Addendum Addenda

No./No
3

Project Description / Description de projet U66/U66A Boilers Replacement/Remplacement des chaudière de chauffage		
Project No./No de projet 5750	Departmental Representative / représentant ministériel Brent Minard	Date 10-May-2023
Solicitation No./N° de sollicitation 22-58159		
Notice: This addendum shall form part of the tender documents and all conditions shall apply and be read in conjunction with the original plans and specifications.		
Nota: Cet addenda fait partie intégrale des dossiers d'appel; toutes les conditions énoncées doivent être lues et appliquées en conjonction avec les plans et les devis originaux.

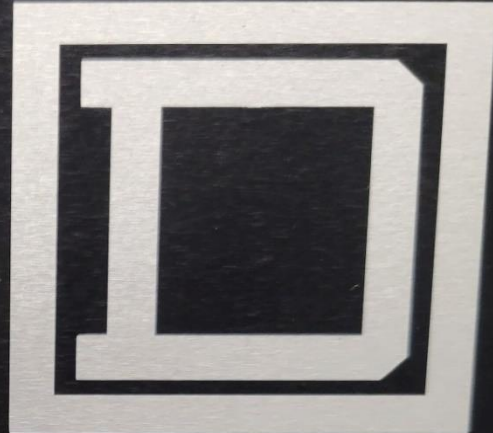
- Question #3 Do you have any pictures of the inside and nameplates of SWB1?
Answer #3 We do not have any photos of the inside however can offer photos of the outside. See attached.
